Vizualne razlike natezača 531 0565 30

LuK-AS-br.: 531 0565 30

INA 0011

Slika 1: 531 0565 30 (stara izvedba)

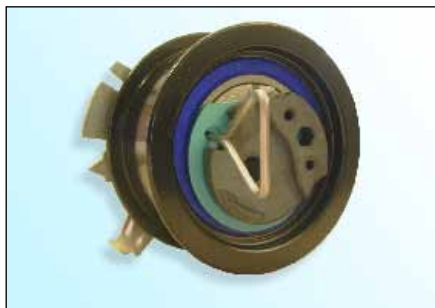
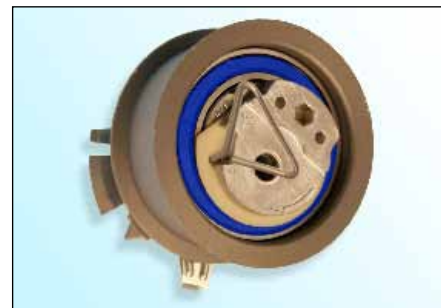
U okviru neprekidnog razvoja naših proizvoda modificiran je natezač **531 0565 30**.

Ova servisna informacija prikazuje vizualne karakteristike „stare“ i „nove“ izvedbe.

- Ekscentar od sinter metala
- Površinski sloj E-Coat (crni)
- Plava boja brtve ležaja

- Ekscentar od ljevanog aluminija
- Površinski sloj cink-fosfor (svjetlo smeđi)
- Smeđa ili plava brtva ležaja

„Stare“ izvedbe natezača **moгу** se i dalje koristiti te ugrađivati prema uputama proizvođača vozila!

Prilikom ugradnje „nove“ izvedbe pazite da ne bi došlo do oštećenja površine natezača!
